PROYECTO: CONSTRUCCIÓN DEL CENTRO DE VISITANTES, CICLOVÍAS Y REHABILITACIÓN DEL PARQUE CENTRAL DE VOLCÁN, TIERRAS ALTAS, PROVINCIA DE CHIRIQUÍ

FORMATO EIA-FA-007
INFORME DE REVISIÓN DE CONTENIDOS MÍNIMOS DEL
ESTUDIO DE IMPACTO AMBIENTAL

SECCIÓN DE EVALUACIÓN DE IMPACTO AMBIENTAL
INFORME TÉCNICO DE INSPECCIÓN OCULAR
N° 144-2022

MINISTERIO DE AMBIENTE
DIRECCIÓN REGIONAL DE CHIRIQUÍ
SECCIÓN DE EVALUACIÓN DE IMPACTO AMBIENTAL
INFORME TÉCNICO DE EVALUACIÓN DE ESTUDIO DE IMPACTO
AMBIENTAL
No. 175-2022

GEOMATICA-EIA-CAT I-0992-2022

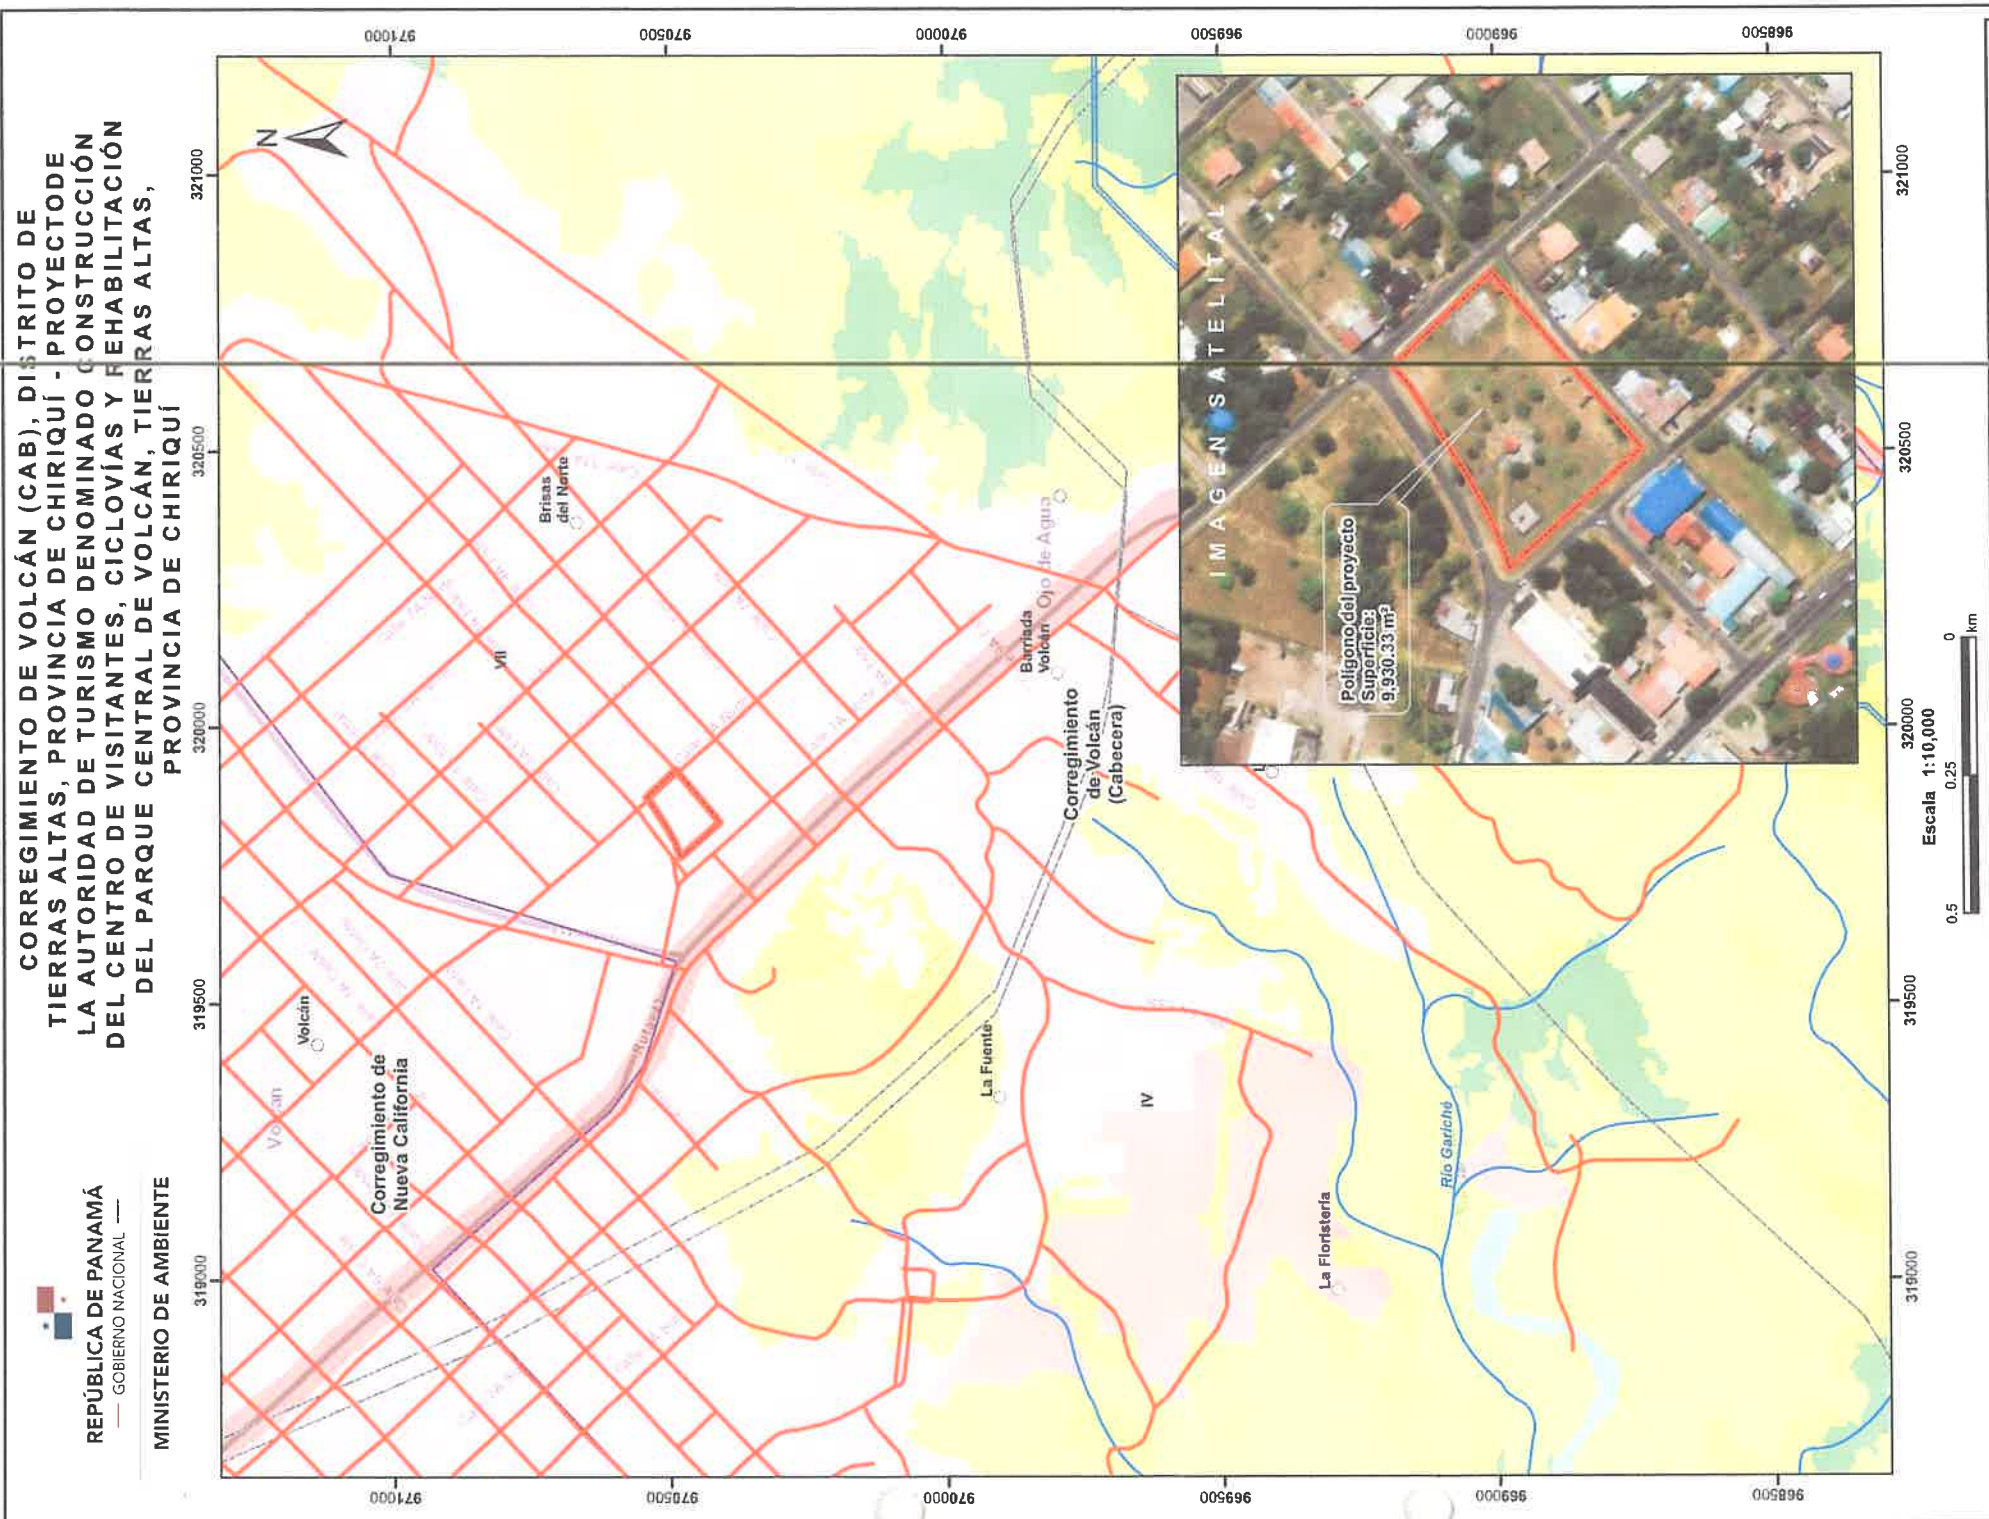
Observaciones (*hallazgos o información que se debe aclarar*):

En respuesta a la solicitud del día 14 de diciembre del 2022, vía correo electrónico, donde se solicita generar una cartografía que permita determinar la ubicación del proyecto de Estudio de Impacto Ambiental, categoría I, denominado **“PROYECTO DE LA AUTORIDAD DE TURISMO DENOMINADO CONSTRUCCIÓN DEL CENTRO DE VISITANTES, CICLOVÍAS Y REHABILITACIÓN DEL PARQUE CENTRAL DE VOLCÁN, TIERRAS ALTAS, PROVINCIA DE CHIRIQUÍ”**, le informamos lo siguiente:

Con los datos proporcionados se generó un polígono **(9,930.33 m²)**. El mismo se ubica fuera de los límites del Sistema Nacional de Áreas Protegidas

De acuerdo a la Cobertura Boscosa y Uso del Suelo 2012, el polígono se ubica 100% en la categoría de **“Área poblada”**; y según la Capacidad Agroológica se ubica en el tipo **VII** (No arable, con limitaciones muy severas, aptas para pastos, bosques, tierras de reserva).
